## Bilag 5 Høring

Hørings svar fra Nørrebro Lokaludvalg vedr. høring om Sigynsgade og Krakas Plads - trygt, grønt og aktivt byrum

## Hørings- og kommenteringsvar fra grundejere ved Sigynsgade og Krakas Plads og andre udvalgte interessenter og forvaltningens bemærkninger

### Kommentering af dispositionsforslag til ny Sigynsgade og Krakas Plads

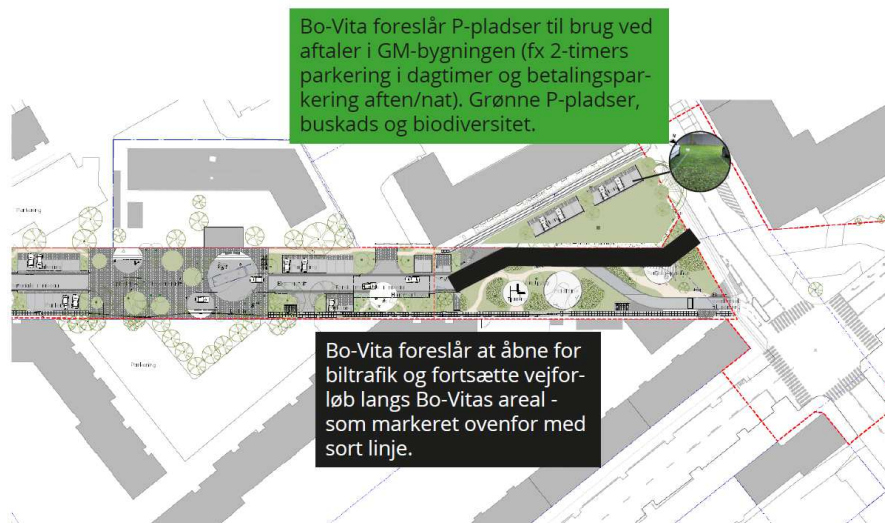
- Vi ønsker at vejen er åben for trafik, og at vejen placeres på det offentlige areal langs Bo-Vitas arealer - som markeret med sort optegning på billedet nedenfor.
- Området ved Krakas Plads foran GM-bygningen har efter vores opfattelse en publikumsorienteret funktion i forhold til de fremtidige planer med sundhedshus m.m.

Ud fra disse overvejelser ønsker vi, at der anlægges en parkeringsplads på pladsen foran GM-bygningen, hvor der fx er to-timers parkering i dagtimerne og parkering mod betaling aften og nat. Fra de nye grønne P-pladser med buskader og vægt på biodiversitet, kan der anlægges en sti, der fører hen til GM-bygningen.

- De rekreative formål som boldbur m.m. kan fx flyttes til Vermundsgade, når/hvis Vermundsgade bliver lukket mod Haraldsgade. Derudover er der lagt op til, at Sigynsgade beplantes med træer, buske og publikumsorienterede aktiviteter med opholdssteder og rekreative funktioner.

*Høringsvar taget til efterretning.*
